Comune di Rimini

ALL.1 alla Delibera di C.C. n. del

“Metanodotto Ravenna-Chieti - Rifacimento tratto Ravenna-Jesi DN 650 (26”) DP 75 bar e opere connesse di interesse nazionale”.Autorizzazione alla costruzione ed esercizio con accertamento della conformità urbanistica, apposizione del vincolo preordinato all’esproprio e dichiarazione di pubblica utilità ex D.P.R. 8 giugno 2001 n. 327, art. 52-*quinquies*, comma 2.

## RELAZIONE

Fig. 2

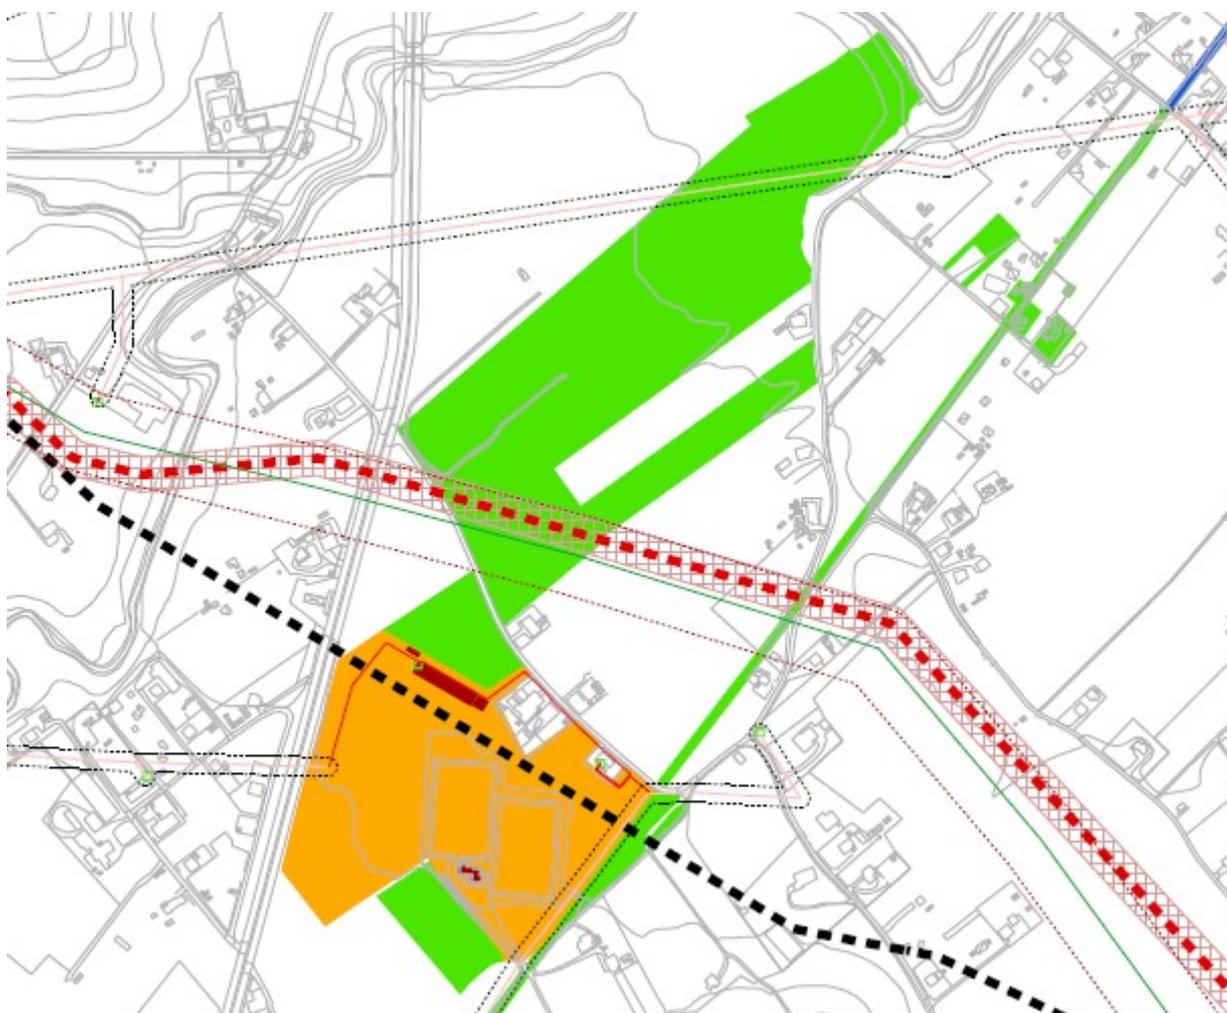
In particolare l'osservazione del Settore Patrimonio, riguarda le interferenze con le aree di proprietà comunale poste in ambito VS, aree attualmente ad uso agricolo che potranno essere attrezzate ai fini sportivi in attuazione del RUE vigente. L'art. 35 del RUE, che le disciplina, prevede infatti un indice  $U_f=0,25mq/mq$  e il vincolo imposto all'edificabilità ne condiziona l'attuazione nella realizzazione di edifici che dovranno essere realizzati al di fuori della fascia di rispetto (40mt). Si segnala comunque che tali porzioni di terreno erano già gravate da vincolo derivante da elettrodotto Forlì Fano (380 Kv) e quindi l'edificazione in tali porzioni risultava già compromessa, come è evidente nella figura 2.

Alle osservazioni del Comune sono state fornite risposte circa gli aspetti geologici, paesaggistici, sul frazionamento dei terreni, sui tracciati derivati, sulle modalità di realizzazione delle strade e recinzioni degli impianti, su area VS a Santa Giustina non più interessata dal tracciato, mentre per le aree del football village sono state fornite motivazioni sulla scelta del tracciato connesse all'uso di aree già interessate da vincolo dell'elettrodotto 380 Kv Forlì Fano. Nella Fig.2 sottostante sono rappresentate le aree comunali e le interferenze con i vincoli esistenti e il metanodotto in progetto.
